# 改善箇所説明図

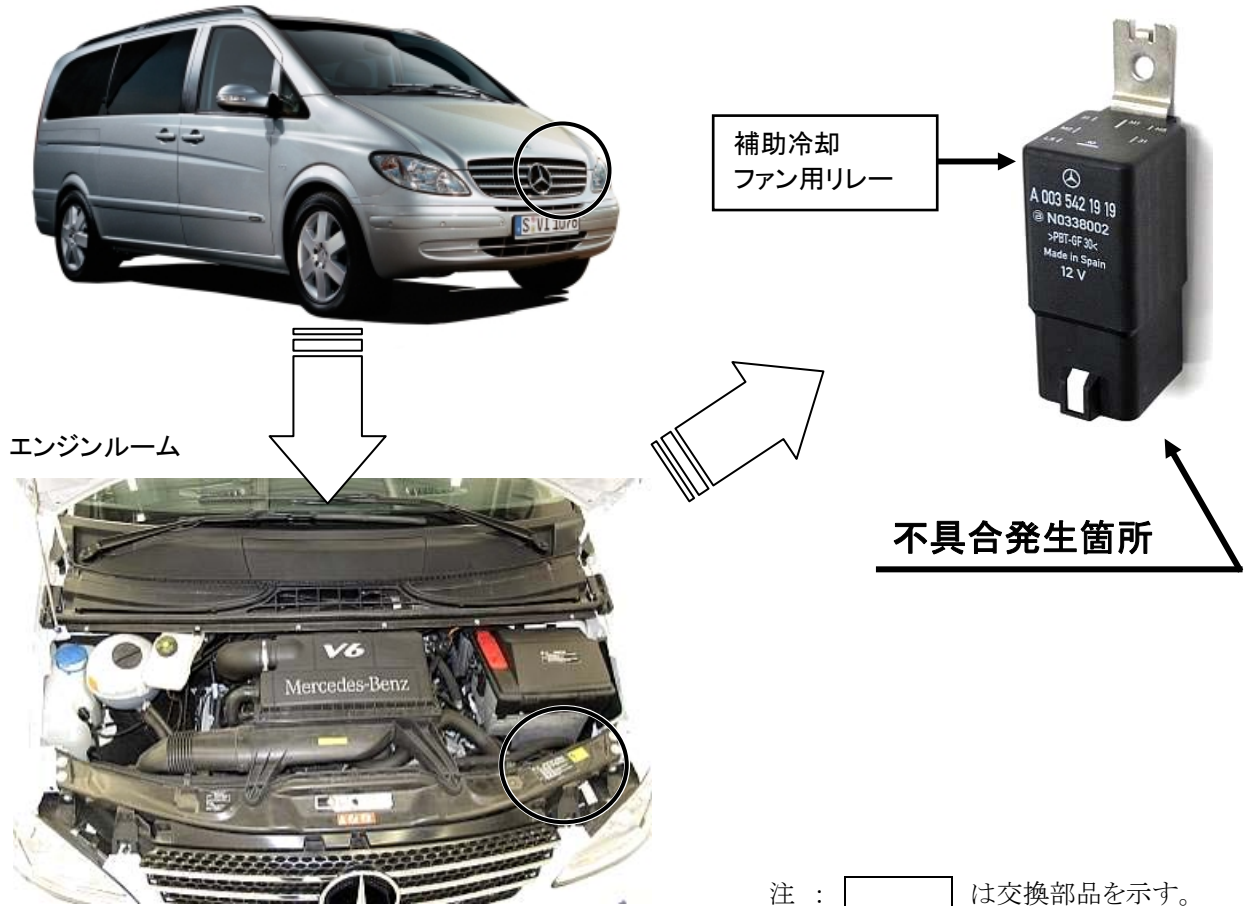
補助冷却ファン用リレーにおいて、耐熱性能が不十分であり使用環境の条件が重なると内部が短絡し、溶損する場合があります。そのため、そのまま使用を続けると、当該リレーが適切に作動しなくなり、最悪の場合、当該リレーが過熱し火災が発生するおそれがある。

全車両、補助冷却ファン用リレーを対策品に交換する。

識別 : エンジンルーム内左前側にある補助冷却ファン用リレーのカプラに黄色ペイントを塗布する。
